Relatório de Fiscalização

RELATÓRIO DE FISCALIZAÇÃO TÉCNICA DOS SISTEMAS DE MANEJO DE RESÍDUOS SÓLIDOS URBANOS E LIMPEZA URBANA DO MUNICÍPIO DE LIMEIRA PRESTADOR: Prefeitura de Limeira Fiscalização das Condições Gerais da Prestação dos Serviços Americana, março de 2026

Novo Item Fiscalizado 14.033 - Condições gerais (Limeira)

[PEV4.9] Não manter o resíduo armazenado em condições que preservem sua integridade e evitem riscos

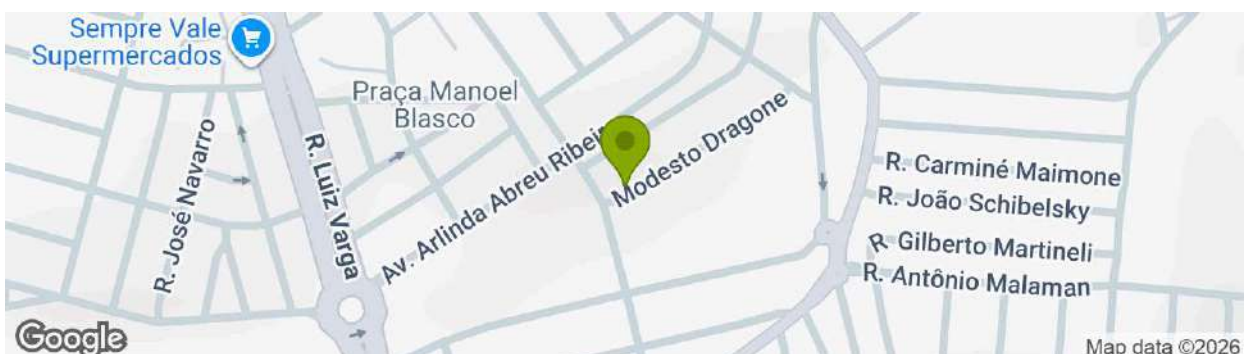
Presença de resíduos armazenados inadequadamente, com acúmulo de água parada e potencial risco à saúde pública, favorecendo a proliferação de vetores.

Fotos de [PEV4.8]

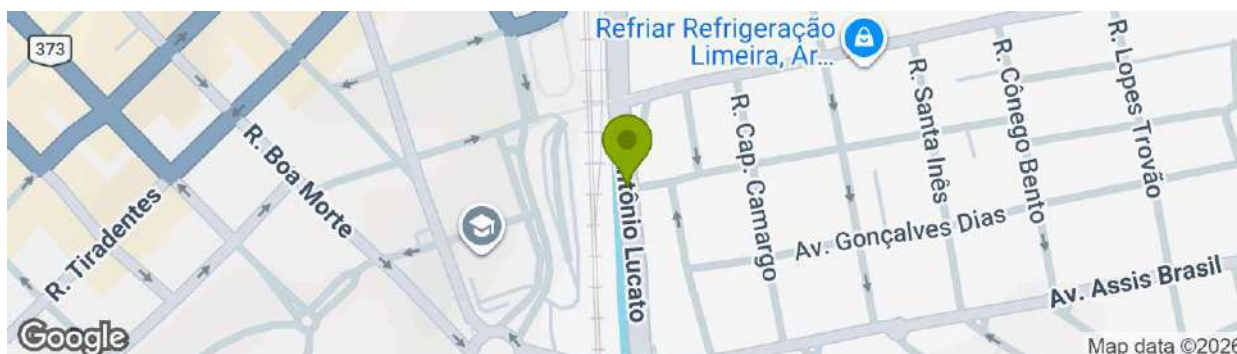
Fiscalizado	Ecoponto Barão de Limeira
Data de início da fiscalização	24/02/2026
Data de término da fiscalização	24/02/2026
Observações Gerais	O ecoponto não possui controle de entrada de materiais. Verificou-se acúmulo de materiais recicláveis no local, condição que pode favorecer abrigo para animais peçonhentos.

Fotos de [PEV4.8]

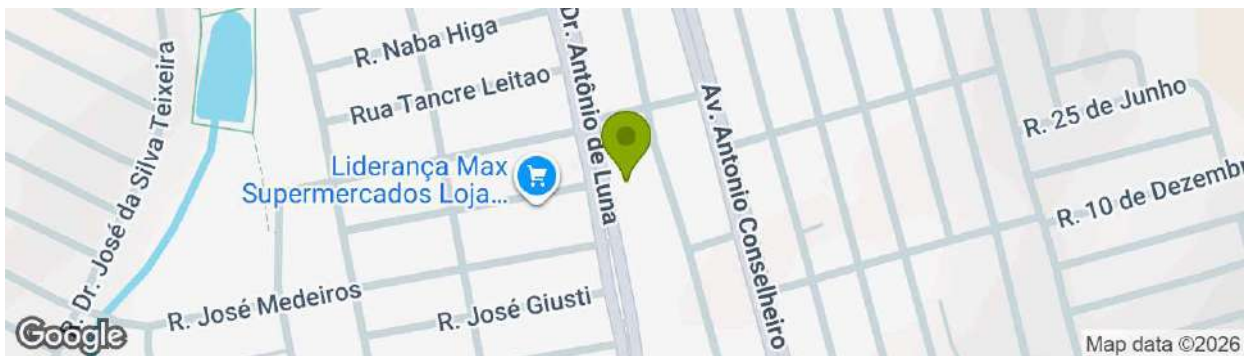
Fiscalizado	Eco ponto Marginal Tatu
Data de início da fiscalização	24/02/2026
Data de término da fiscalização	24/02/2026
Observações Gerais	O eco ponto não possui controle de entrada de materiais. Verificou-se acúmulo de materiais recicláveis no local, condição que pode favorecer abrigo para animais peçonhentos.

[PEV4.8] Não evitar o acúmulo excessivo de material na área

Fotos de [SLU8.4]

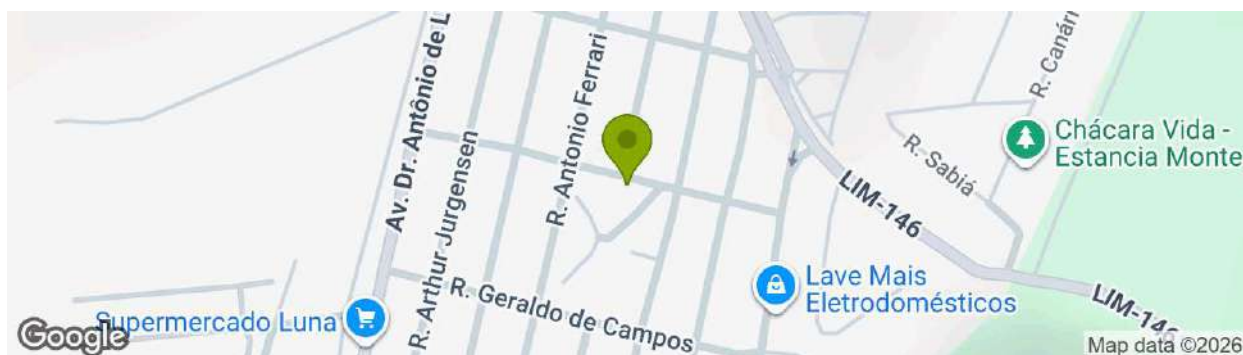
Fiscalizado	Descarte irregular
Data de início da fiscalização	24/02/2026
Data de término da fiscalização	24/02/2026
Observações Gerais	Descarte irregular identificado no cruzamento da Rua Maria Vilma Buck Bertaia com a Rua Dr. Antonio de Luna, sendo necessária a realização de limpeza do local.

Fotos de [SLU8.1]

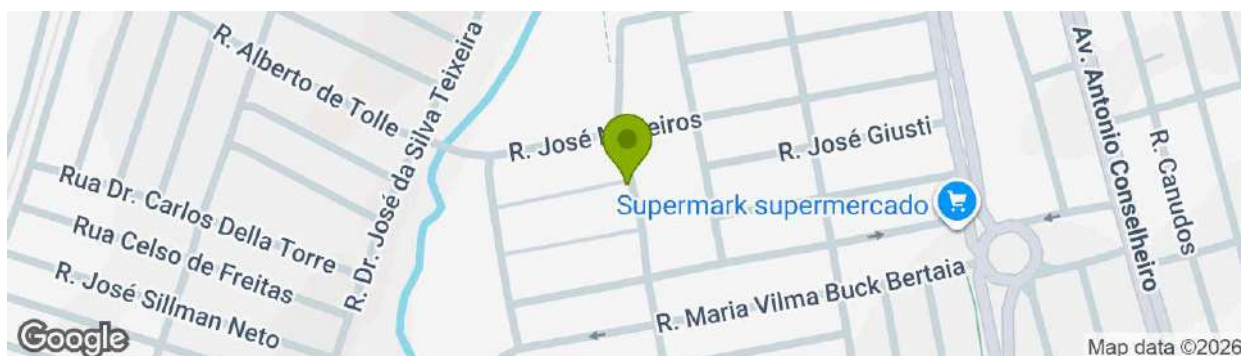
Local com vegetação alta, demandando a realização de serviços de roçada e capina.

Fotos de [SLU8.4]

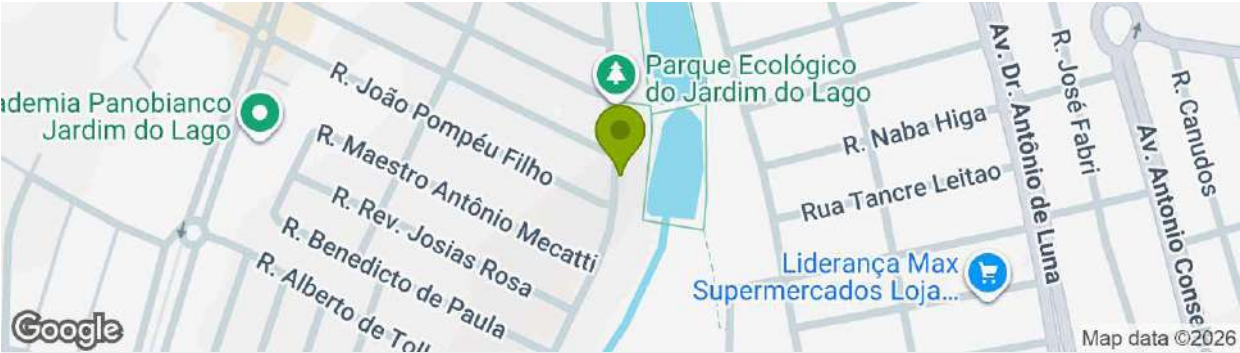
Fiscalizado	Descarte irregular
Data de início da fiscalização	24/02/2026
Data de término da fiscalização	24/02/2026
Observações Gerais	Constatou-se descarte irregular de resíduos na Rua Moacyr Barros Mugnaini, nas proximidades do nº 182, providenciar a realização de limpeza da área, com a remoção dos materiais dispostos e o devido encaminhamento para destinação ambientalmente adequada.
